## Keuringsverslag van een elektrische laagspanning- en zeer lage spanningsinstallatie

NIET CONFORM

Straatnaam	Nieuwe Gentsesteenweg
Huisnummer	10
Busnummer	503
Postcode	1702
Gemeente	Groot-Bijgaarden
Land	België

Afbeelding schakel- en verdeelbord:

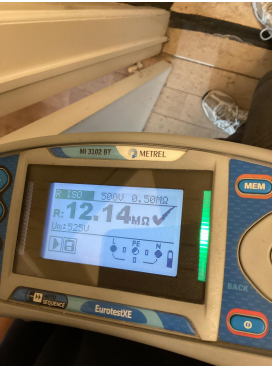
- I1.01 Eéndraadschema van de installatie is niet aanwezig. (Boek 1 Afdeling 2.12 - 2.13 en 3.1.2)
- I1.03 Situatieschema van de installatie is niet aanwezig. (Boek 1 Afdeling 2.12 - 2.13 en 3.1.2)

- I1.08 Inplantingsplan gemeenschappelijke aardverbinding niet aanwezig. (Boek 1 onderafdeling 5.4.2.1.)
- I5.01 De aanduiding van de stroomkringen en/of apparatuur, aansluitklemmen, enz dient aangebracht of vervolledigd te worden. (Boek 1 Onderafdeling 3.1.3.1. en 3.1.3.3.A. en 5.1.6.1)

- I5.06 De deur en/of afschermplaat van het schakelbord dient (terug)geplaatst te worden. Aanraking van onder spanning staande delen mogelijk. (Boek 1 Afdeling 5.1.4. en 5.3.5.1.A. en 4.2.2.3.)

- I5.10 De genaakbare, naakte onder spanning staande delen zijn onvoldoende afgeschermd. (Boek 1 Afdeling 5.1.4. en 4.2.2.3.)
- I6.01 De differentieelschakelaar aan het begin van de huishoudelijke installatie is niet verzegelbaar. (Boek 1 Onderafdeling 4.2.4.3.)

- I6.08 Er is geen ondergeschikte differentieelstroombeschermingsinrichting met een gevoeligheid van max. 30mA geplaatst voor de volgende stroombanen: de contactdozen die niet bestemd zijn voor de voeding van de vaste of vast opgestelde toestellen en machines, de verlichting, de ruimten die een bad en/of een douche bevatten, de wasmachines, de droogkasten en de afwasmachines. (boek 1 onderafdeling 4.2.4.3.b)

- I8.07 Leidingen zijn te bevestigen met aangepaste bevestigingsmiddelen. (Boek 1 Onderafdeling 5.2.2. en 5.2.9.)
- I8.13 Het gebruik van kabels van het type VTLmb, LMVVR, COAX, VVT is verboden. (Boek 1 Onderafdeling 5.2.1.2.)

- I9.07 Niet alle contactdozen op LS zijn kinderveilig conform NBN C 61-112-1:2017. (Boek 1 Onderafdeling 1.4.2.3. en 5.3.5.2.)
- N3 Het is niet uitgesloten dat bij een nacontrole bijkomende inbreuken worden vastgesteld bij voorleggen schema's.
